令02原機(峠)076
令和2年8月31日

国立研究開発法人日本原子力研究開発機構
人形峠環境技術センター
核燃料物質加工施設保安規定の変更認可申請の
一部補正について

核燃料物質加工施設保安規定の変更の一部補正

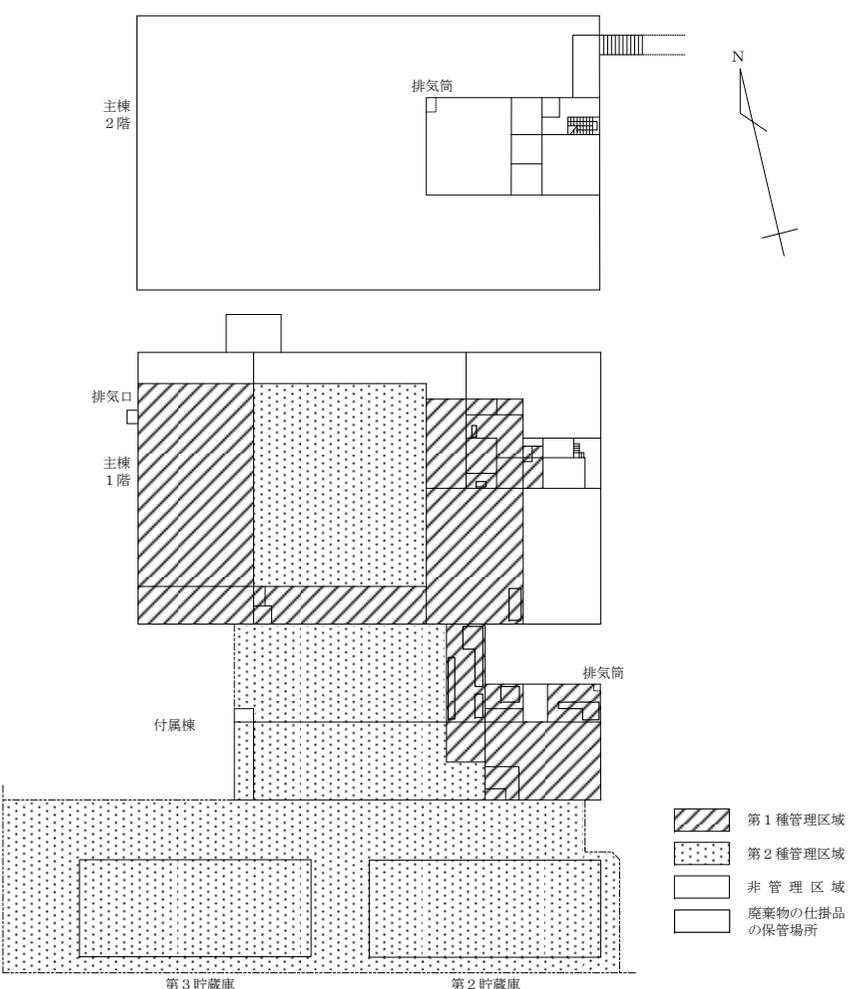
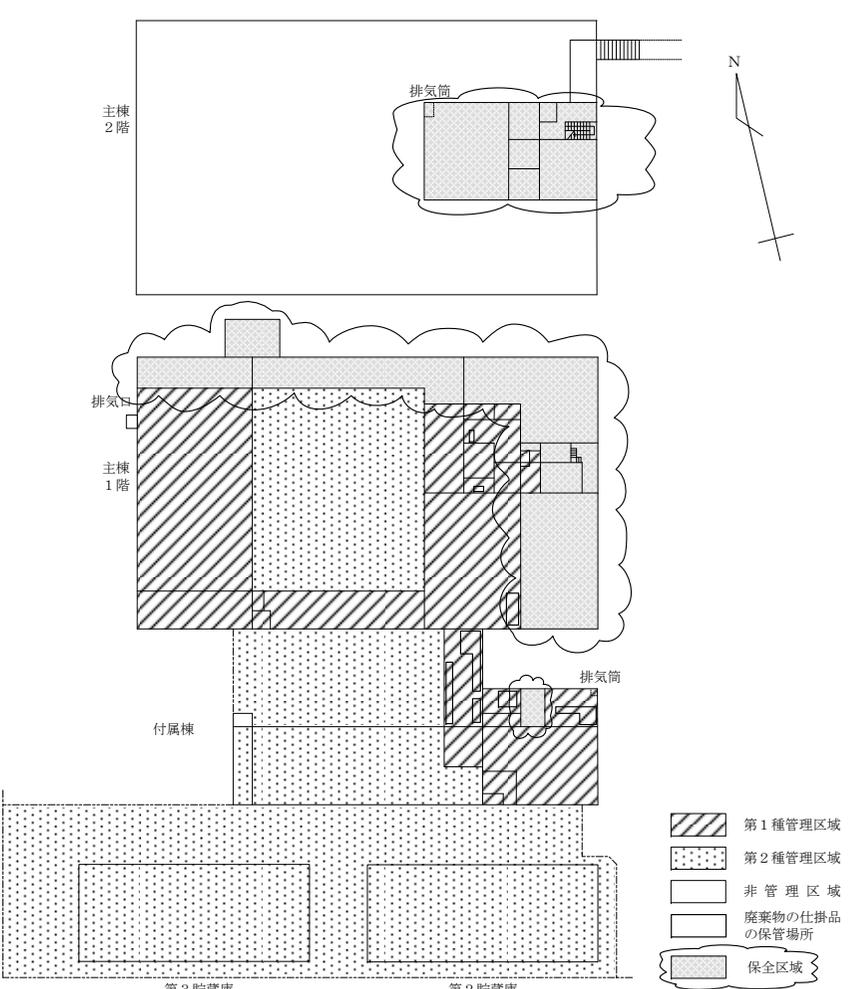
変更の理由 1
 法改正等(品質管理基準規則の制定)に伴う品質マネジメントシステムの見直しにより、品質マネジメントシステム体系図を追加する。

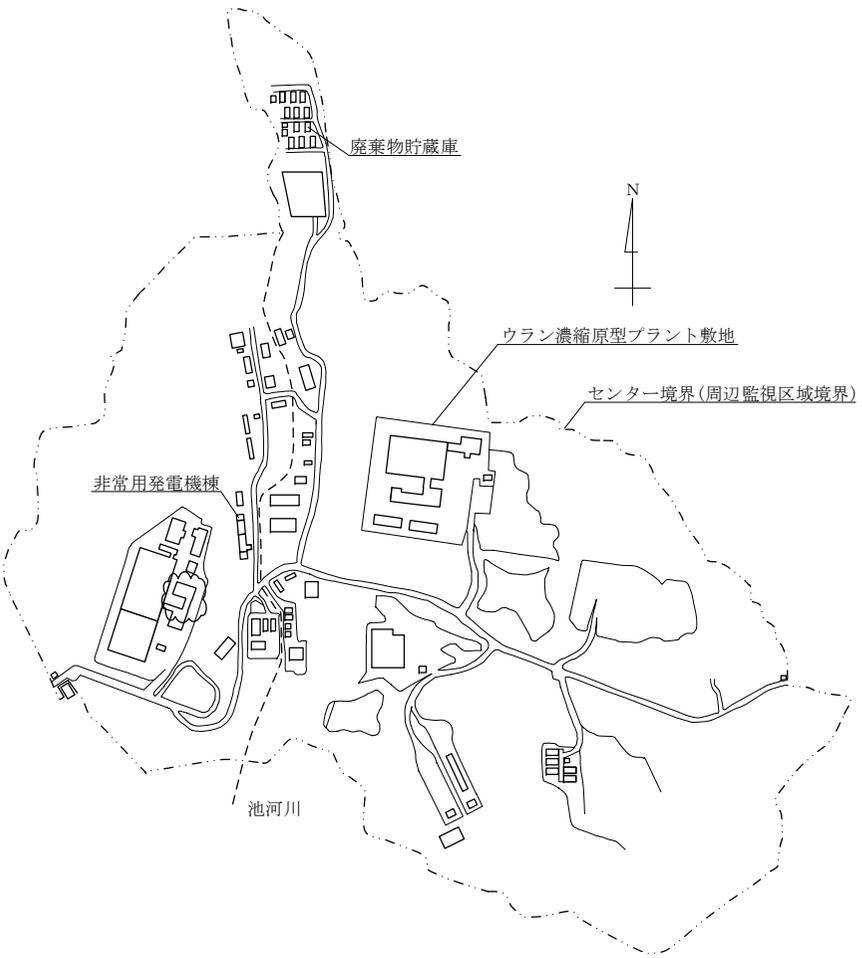
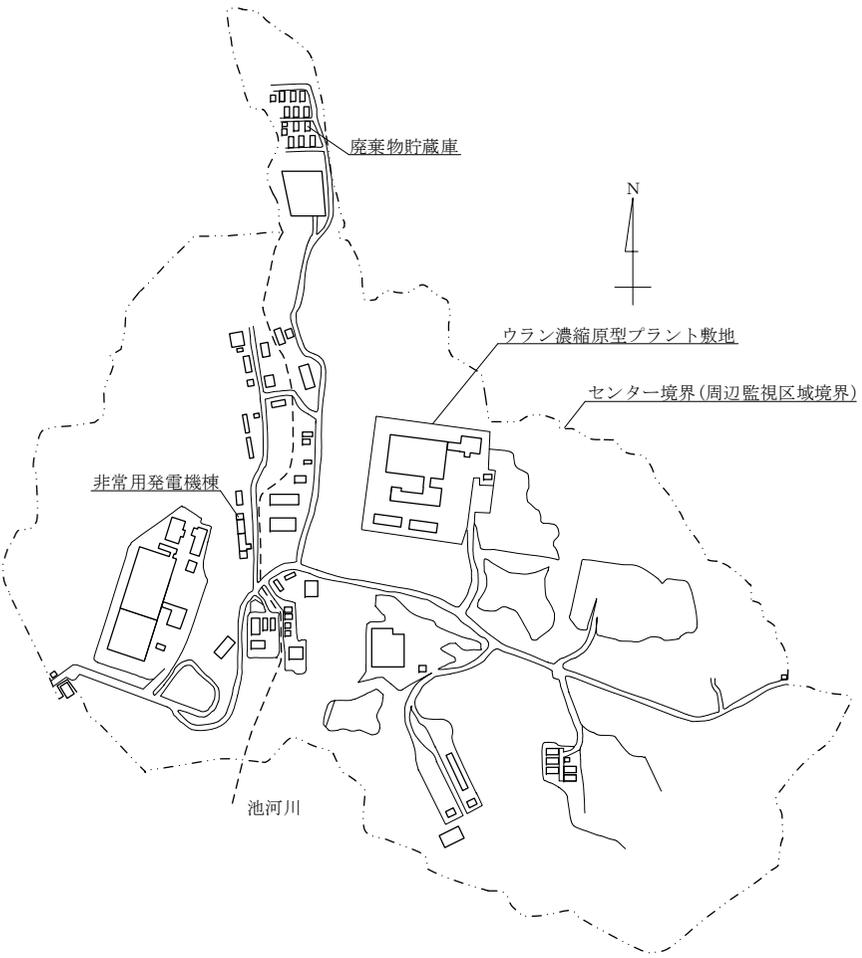
変更前（平成 30 年 10 月 31 日認可版）	変更後（補正後）	変更理由
<p>(新規)</p>	<p>4. 品質マネジメントシステム (4.1 一般要求事項)</p> <p>5. 経営者等の責任 (Plan)</p> <p>5.1 経営者の関与 5.3 品質方針</p> <p>5.2 原子力の安全の重視 5.5 責任、権限及びコミュニケーション</p> <p>5.4 計画</p> <p>5.4.1 品質目標 5.4.2 品質マネジメントシステムの計画</p> <p>5.6 マネジメントレビュー</p> <p>Do 7. 業務の計画及び実施</p> <p>7.2 業務・加工施設に対する要求事項に関するプロセス</p> <p>7.1 業務の計画</p> <p>運転の管理、施設の管理、核燃料物質の運搬、放射性廃棄物の管理、放射線管理、非常の場合に講ずべき処置等</p> <p>7.3 設計・開発 7.4 調達</p> <p>7.6 監視機器及び測定機器の管理</p> <p>7.5 業務の実施</p> <p>4.2 文書化に関する要求事項</p> <p>6. 資源の運用管理</p> <p>6.1 資源の確保</p> <p>6.2 人的資源</p> <p>6.3 インフラストラクチャ</p> <p>6.4 作業環境</p> <p>Check, Act 8. 評価及び改善 (8.1 一般)</p> <p>8.2 監視及び測定</p> <p>8.2.1 組織の外部の者の意見</p> <p>8.2.2 内部監査 (原子力安全監査)</p> <p>8.2.3 プロセスの監視及び測定</p> <p>8.2.4 検査及び試験</p> <p>8.3 不適合管理</p> <p>8.4 データの分析及び評価</p> <p>8.5.1 継続的改善</p> <p>8.5.2 是正措置等</p> <p>8.5.3 未然防止処置</p> <p>基本プロセス 中プロセス 小プロセス 明確な関連 (実線) 理解上重要な関連 (点線)</p> <p>第3図 品質マネジメントシステムプロセス関連図</p>	<p>変更の理由 1</p> <p>法改正等(品質管理基準規則の制定)に伴う品質マネジメントシステムの見直しにより、品質マネジメントシステムプロセス関連図を追加する。</p>
